改善箇所説明図

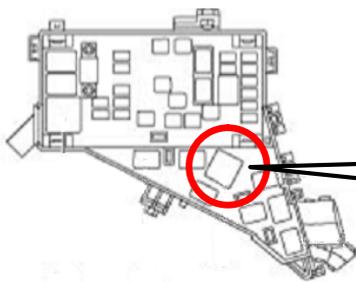
基準不適合発生箇所

排出ガス発散防止装置の2次エアポンプにおいて、当該ポンプを制御するリレー内の接点の押付け力が不適切なため、接点オン時にアーク放電が発生し、接点が溶着され電流が流れ続けることがある。そのため、当該ポンプのポンプモーターが常時回転となり、2次エア配管の内圧が上昇し警告灯が点灯、そのまま使用を続けると、ポンプが高温となり樹脂部品が溶損し異臭や煙が発生、最悪の場合、火災に至るおそれがある。

改善内容

全車両、2次エアポンプのリレーを対策品に交換する。

メインヒューズボックスの車両前方、中心側&上部に黄色ペイントを塗布する。
